Mission régionale d'autorité environnementale
PROVENCE - ALPES - CÔTE D'AZUR

Avis délibéré de la Mission régionale d'autorité environnementale Provence-Alpes-Côte d'Azur sur la modification n°7 du plan local d'urbanisme (PLU) d'Aix-en-Provence (13)

N°MRAe
2021APACA9 / 2795

Figure 4: Schéma de l'OAP n°2, en vigueur (source : p. 61 du rapport de présentation)

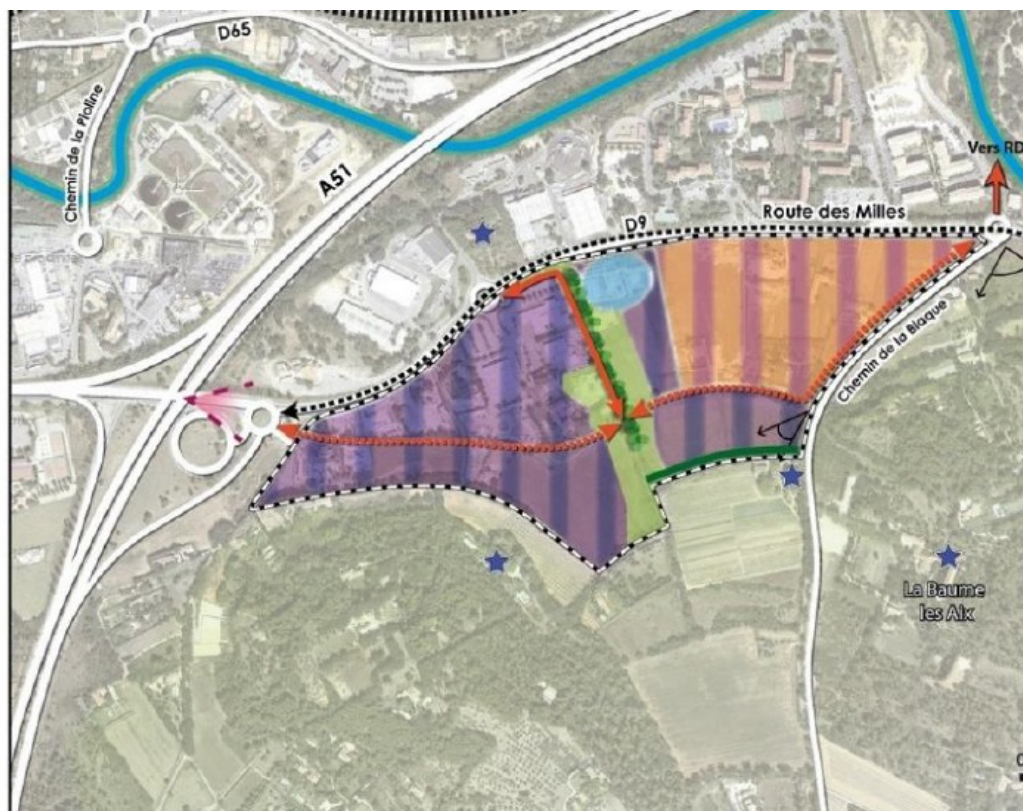
La partie sud du secteur de Barida est soumise à un aléa de feu de forêt moyen à fort. Le rapport de présentation indique que « *les projets de constructions doivent comporter une réflexion globale sur les moyens collectifs de défense des futures constructions contre les feux de forêt et une bande de terrain inconstructible à maintenir en état débroussaillé* » (p22 du tome 2 du rapport de présentation). La MRAe relève que le document de l'OAP ne précise pas les modalités de prise en compte de ce risque dans les futurs aménagements du secteur. En particulier, les mesures de défendabilité, notamment la zone tampon débroussaillée en partie sud-est du projet, n'y figurent pas.

La MRAe recommande de compléter l'évaluation environnementale par une identification de mesures d'évitement et de réduction des risques de feux de forêt à intégrer dans l'OAP. Elle recommande par ailleurs d'encadrer plus précisément les mesures destinées à limiter les risques d'inondation (dimensionnement et localisation de la noue de transfert, aménagements fonctionnels et paysagers).

Figure 5: Zonage appliqué au secteur de Barida dans le cadre de la modification n°7 du PLU (source : rapport de présentation)

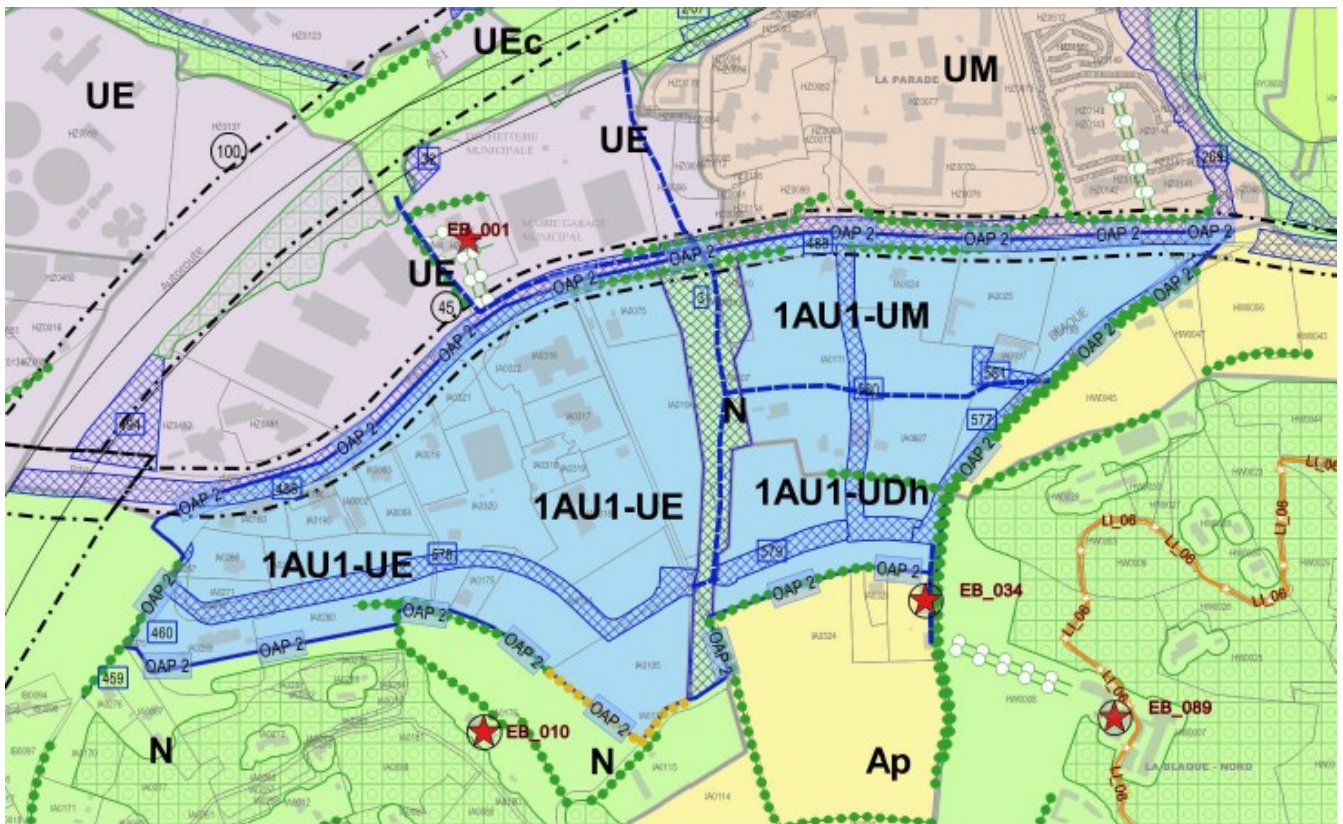
Le trafic supplémentaire induit par l'implantation du COCOM (trafic de poids-lourds, engins de chantier, camions-bennes) n'est pas estimé. Les rejets éventuels dans l'atmosphère ainsi que les nuisances olfactives et sonores liés à cette activité ne sont pas précisés. Les impacts de ce nouvel équipement sur la qualité de l'air et l'ambiance sonore ne sont donc pas évalués alors que cette modification peut potentiellement exposer une population nombreuse aux nuisances sonores et olfactives liées au COCOM, notamment les habitats voisins de cet équipement.

Concernant plus particulièrement le COCOM, il apparaît que le site semble avoir été principalement choisi au regard de son positionnement logistique (proximité avec le centre de transfert de déchets de la Parade, lieu de vidage des camions bennes, barycentre par rapport aux circuits de collecte). L'OAP modifiée indique que « le projet d'aménagement du secteur devra tenir compte de l'implantation de ce nouvel équipement (localisation, fonction, accessibilité...) ». Or, l'OAP n'encadre pas le positionnement des futurs logements par rapport au COCOM et aux nuisances potentielles qu'il peut engendrer (qualité de l'air, nuisances olfactives et sonores évoquées précédemment) et ne précise aucune mesure de protection des populations face à ces nuisances, notamment une distance d'éloignement minimale à respecter. Il est uniquement question « d'atténuer sa visibilité » (p59 du tome 1 du rapport de présentation).

La MRAe recommande, d'argumenter le choix de l'implantation du COCOM à proximité de secteurs d'habitat. Elle recommande également de proposer des mesures d'évitement et de réduction des incidences qui soient proportionnées à l'enjeu de santé humaine sur ce secteur. .

La MRAe souligne que le projet, par la hauteur des façades en bordure de RD9 (13m), est susceptible de générer un très fort impact paysager. Or, le dossier ne justifie pas de la prise en compte de la localisation du secteur en bordure de la RD9 alors qu'il est indiqué en outre que « avec un linéaire de près de 1 km sur la RD9, le site bénéficie d'une véritable façade sur un axe routier fréquenté (...) » (OAP). Les principes d'aménagement et de traitement paysager de la façade avec la RD9 ne sont pas détaillés dans l'OAP et son règlement graphique.
